Opinia Nr 008919

z wyników przeprowadzonych oględzin - ekspertyzy urządzeń grzewczo-kominowych

w budynku przy ul. Niepodległości nr 14/16 Wałbrzych
dotycząca urządzeń grzewczo-kominowych używanych przez MŁP Sp. z o.o.
BOH - Podgórze

Opis 089.19 - m. 141/6

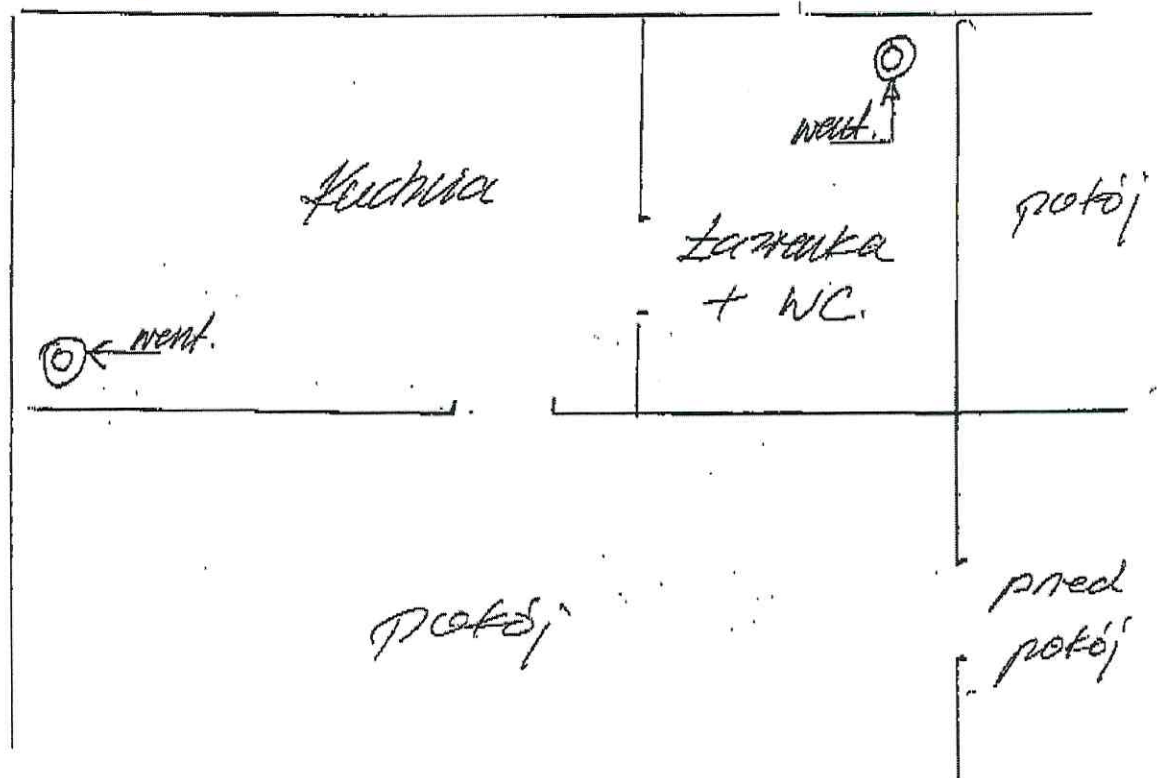
Istniejąca wentylacja wykonana z pominięciem kuchennej jest wykonana prawidłowo i zapewnia prawidłowy ciąg.

Istniejąca wentylacja wykonana z pominięciem łazienki + WC jest wykonana prawidłowo i zapewnia prawidłowy ciąg.

Należy: zapewnić dopływ powietrza z zewnątrz

Inne uwagi: Kamień w oknach łazienki powinien mieć
średnicę 220 cm 2
